改善箇所説明図

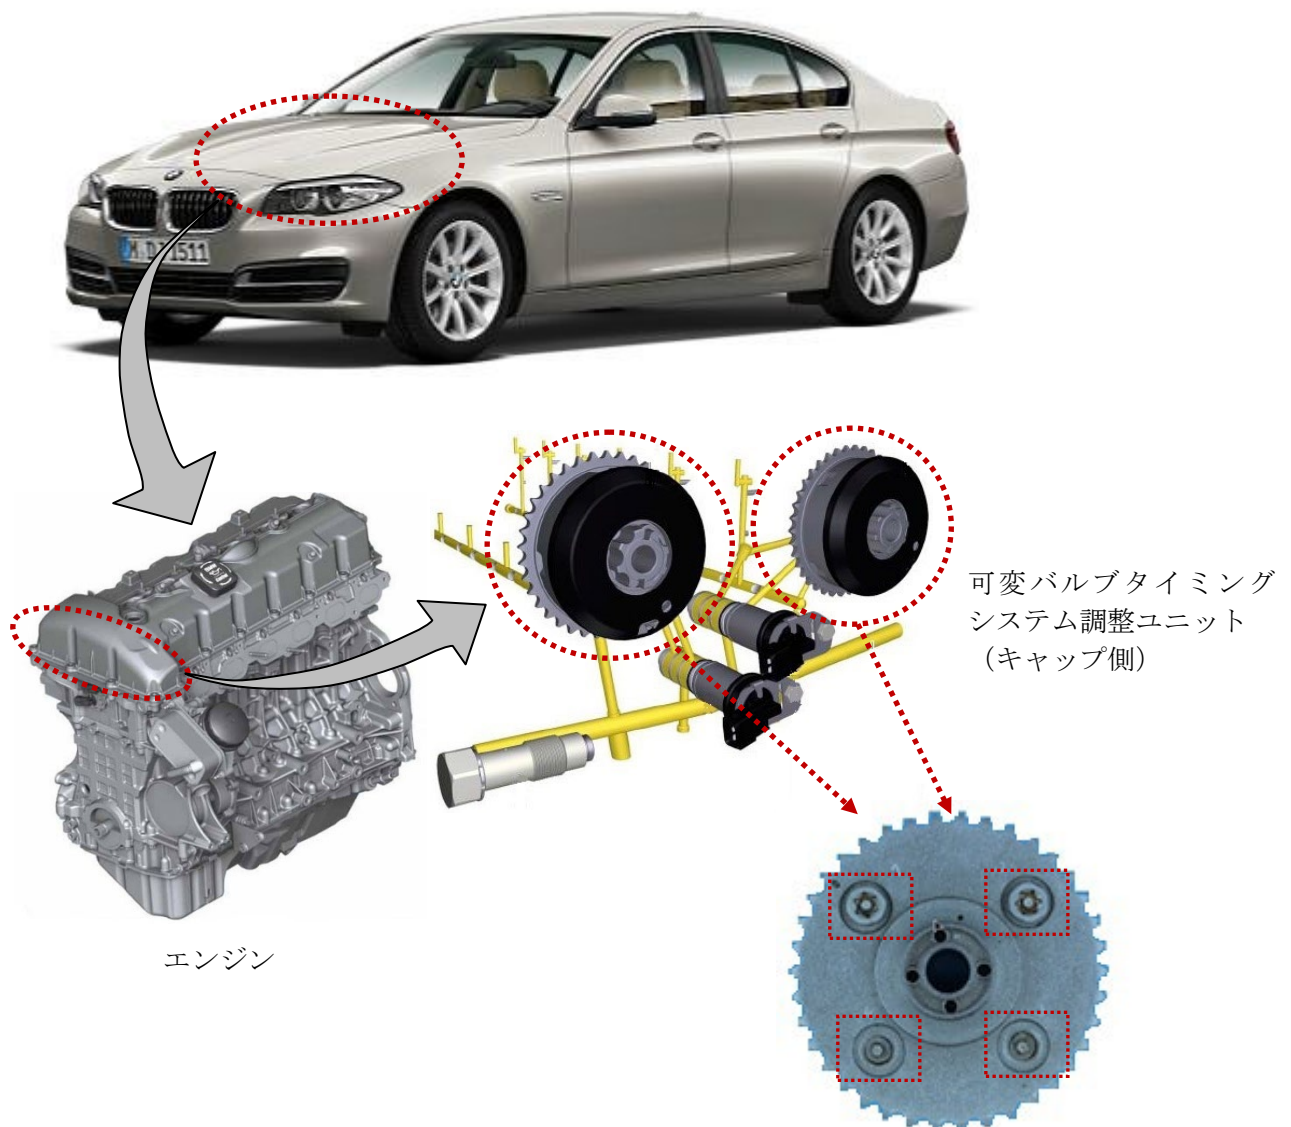
基準不適合箇所

インテーク側及びエキゾースト側の可変バルブ タイミング システムの調整ユニットにおいて、ボルトの強度が不足しているため、当該ボルトが破損することがある。そのため、システムが適切に作動せず、エンジン警告灯が点灯しエンジン不調となり、最悪の場合、走行中にエンジンが停止するおそれがある。

改善の内容

全車両、当該ボルトを対策品に交換する。また、当該ボルトに緩みや破損がある場合は、対策品のボルトを組み込んだ新品の調整ユニットに交換する。

識別：作業完了車は、右フロントドアのローワーヒンジのボルト(頭)に白ペイントを塗布する。
